Keuringsverslag van een elektrische laagspanning- en zeer lage spanningsinstallatie

NIET CONFORM

Straatnaam Groenstraat
Huisnummer 3
Busnummer
Postcode 1730
Gemeente ASSE
Land België

Controlebezoek van een oude huishoudelijke elektrische installatie van een wooneenheid bij verkoop op vraag van de verkoper volgens (KB 08/09/2019) - AREI Boek 1- 8.4.2. en 8.2.1. en 4.2.4.3.

Afbeelding schakel- en verdeelbord:

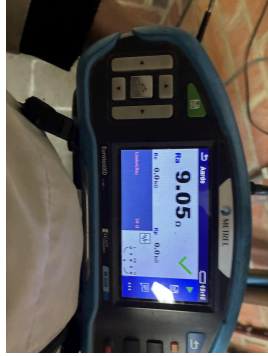
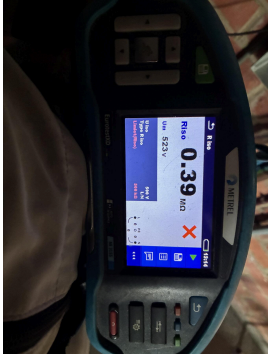
- 11.02 Eéndraadschema van de installatie komt niet overeen met de werkelijkheid. (Boek 1 Afdeling 2.12 - 2.13 en 3.1.2)
- 12.02 De waarde van de isolatieweerstand van één of meerdere stroombanen is kleiner dan 0,5M ohm. (Boek 1 Onderafdeling 6.4.5.1.)

- 15.01 De aanduiding van de stroomkringen en/of apparatuur, aansluitklemmen, enz dient aangebracht of vervolledigd te worden. (Boek 1 Onderafdeling 3.1.3.1. en 3.1.3.3.A. en 5.1.6.1)

- 15.10 De genaakbare, naakte onder spanning staande delen zijn onvoldoende afgeschermd. (Boek 1 Afdeling 5.1.4. en 4.2.2.3.)
- 15.14 De nominale spanning dient duidelijk vermeld te worden op een oordeelkundig gekozen plaats. (Boek 1 Onderafdeling 3.1.3.3.)

- 16.04 Een differentieelstroombeschermingsinrichting met een gevoeligheid van 30mA is te plaatsen voor installaties van badkamer, wasmachine, vaatwas, droogkast en/of gelijkaardige toestellen. Deze dient ondergeschikt te zijn aan de hoofddifferentieelstroombeschermingsinrichting (Boek 1 Onderafdeling 7.1.4.3. en 4.2.4.3.)

- 16.09 Er is geen bescherming door een differentieelstroombeschermingsinrichting met een gevoeligheid van max. 30mA voorzien voor contactdozen zonder aardpen. (boek 1 afdeling 8.2.1 punt 6)

- 17.01 De smeltzekeringhouders of houders van kleine vermogensschakelaars met pennen met een sectie kleiner dan 10mm2 zijn niet voorzien van kalibreerelementen. (Boek 1 Onderafdeling 5.3.5.5.A.)

- 18.08 De geleiders van het type VOB moeten in daarvoor bestemde buizen, kabelgoten geïnstalleerd worden. (Boek 1 Onderafdeling 5.2.9.3. en 5.2.9.6.)
- 18.13 Het gebruik van kabels van het type VTLmb, LMVVR, COAX, VVT is verboden. (Boek 1 Onderafdeling 5.2.1.2.)

- 18.17 De niet-gebruikte leidingen verwijderen of aan de uiteinden te isoleren. (Boek 1 Onderafdeling 4.2.3.3.b)
- 19.03 Loshangend elektrisch materieel dient degelijk bevestigd te worden. (Boek 1 Afdeling 1.4.1. & 1.4.2)

- 19.06 Niet alle contactdozen op LS zijn voorzien van een aardingscontact conform NBN C 61-112-1:2017. (Boek 1 Onderafdeling 1.4.2.3. en 5.3.5.2.)
- 19.07 Niet alle contactdozen op LS zijn kinderveilig conform NBN C 61-112-1:2017. (Boek 1 Onderafdeling 1.4.2.3. en 5.3.5.2.)

- 19.13 Elektrisch materieel zonder bodem mag niet rechtstreeks op brandbaar materiaal geplaatst worden. (Boek 1 Onderafdeling 5.1.1.2.)
- N22 De elektrische installatie is grondig na te zien en conform te maken volgens de voorschriften van het AREI boek 1.

Bijkomende info over de differentieel en automaten ontbreekt. Afschakelenvermogen, schakelcurve, type diff. Meerdere circuits
